Bebauungsplan Nr. 250

## Fragen für den Ausschuss für Stadtentwicklung und Verkehr am 07.11.2024 zum Entwurf des Bebauungsplan Nr. 250

Zurzeit sieht es im Weg am Denkmal so aus:

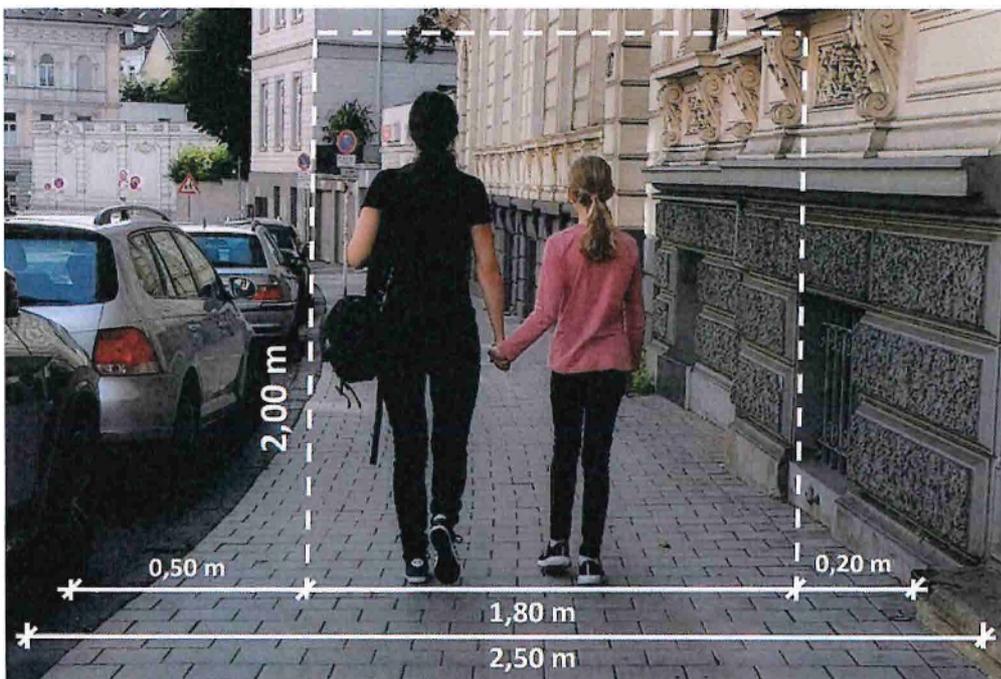
70 cm Gehwegbreiten im überwiegenden Teil des Wegs am Denkmal, (Südseite, dort wo WE hinzukommen sollen), hin und wieder sogar noch eingengt durch Schaltschränke, sind kein sicherer Schulweg und n.m.M. nicht zu verantworten.
